施設名	由良川
提案区分	安心・安全整備
提案箇所	京丹波町中 わちがわはしより上流約300m
提案内容	土砂浚渫及び樹木の伐採

府民公募型整備事業(府民提案型)

現況写真

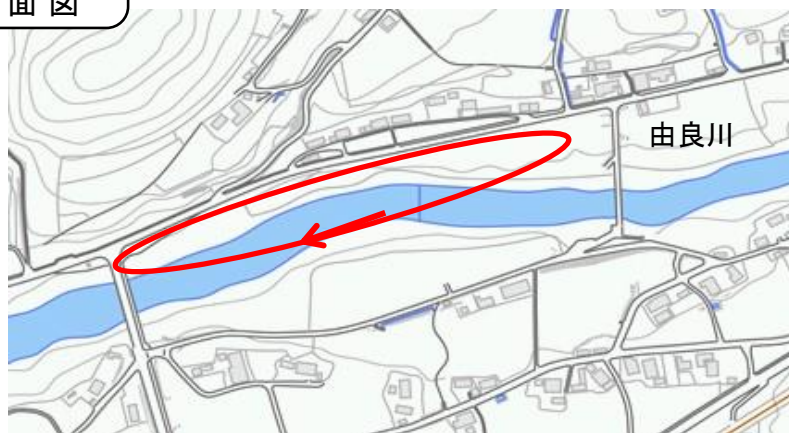
現在の状況	河川の上下流を見ると、近年の洪水等で土砂が堆積したようではない。
-------	----------------------------------

実施② (樹木の伐採のみ実施)

現況写真

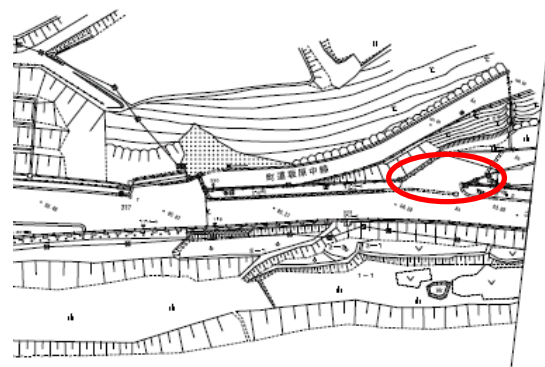
現在の状況	道路勾配が町道の方へ低くなっており路面に集まった雨水が民家側へ流れ込む。
-------	--------------------------------------

実施①

現況写真

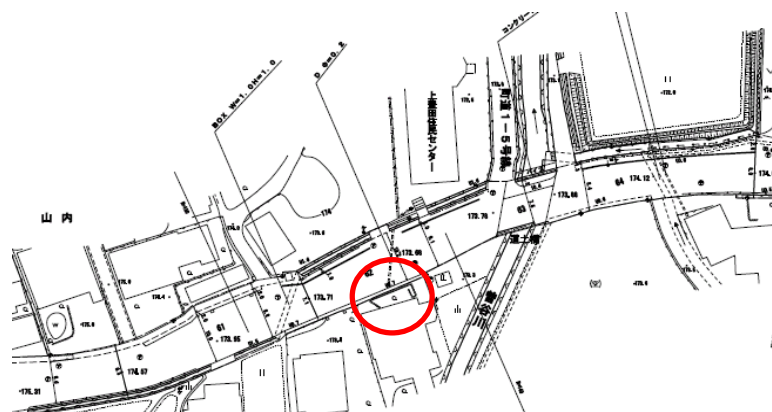
現在の状況	上豊田区住民センター向かいの住宅前の側溝が詰まっており、道路上の雨水が舗装勾配の関係で集まって来る。
-------	--

実施① (側溝清掃を実施)

現況写真

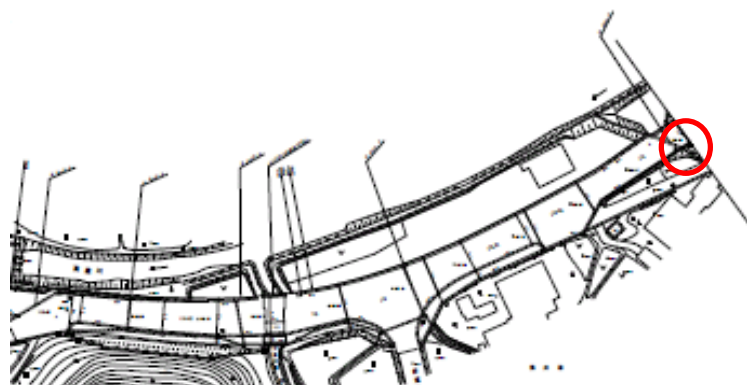
現在の状況	道路側溝と集水樹との取り付け角度が悪くゴミが溜まりやすい。
-------	-------------------------------

実施①

現況写真

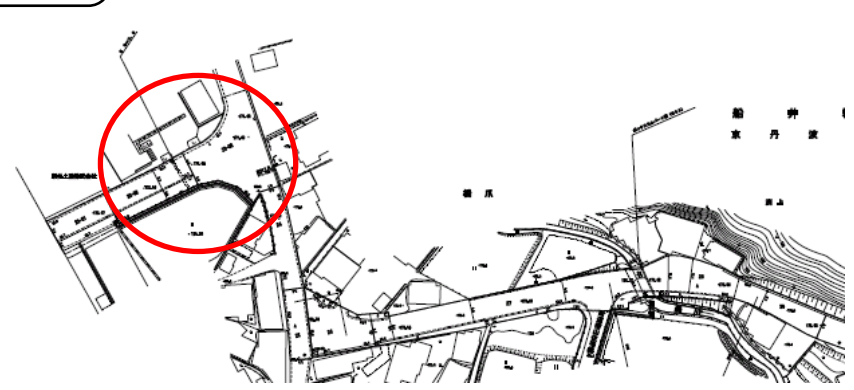
クランク状の道路の形状で歩道もあり、通行車両は該当箇所を内回りして走行している。

実施①

現況写真

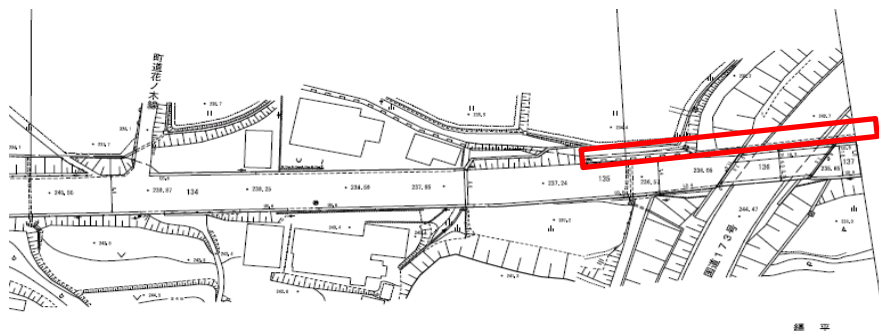
施設名	京丹波三和線
提案区分	安心・安全整備
提案箇所	京丹波町三ノ宮高尾 173号ガード下交差付近
提案内容	側溝の土砂撤去
現在の状況	道路側溝に60%程度土砂が堆積している。

実施①

現況写真

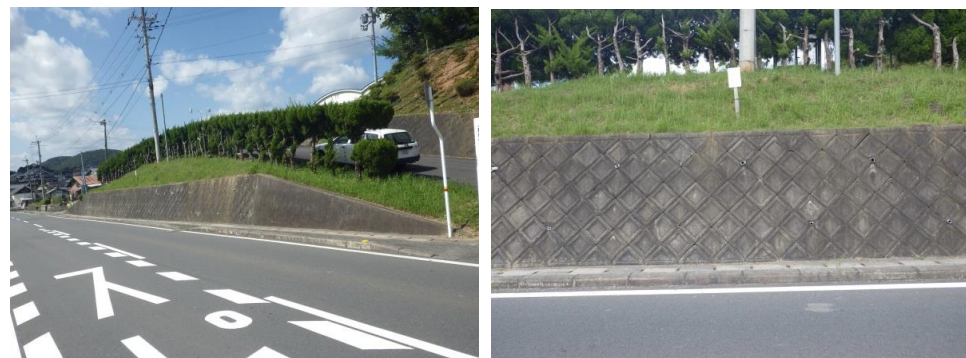
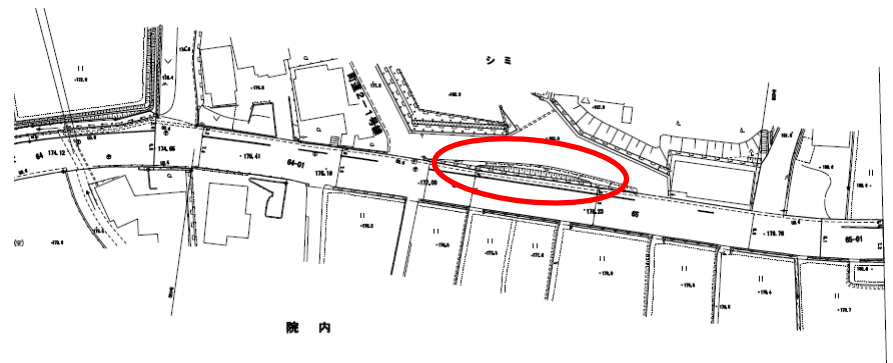
施設名	桧山須知線
提案区分	安心・安全整備
提案箇所	京丹波町豊田 上豊田保育所下の歩道(30m~40m区間)
提案内容	ガードレールの設置
現在の状況	歩道幅も狭く児童がバス停に集合しているときは一般歩行者の通行も困難な状況である。

実施① (ポストコーンの設置を実施)
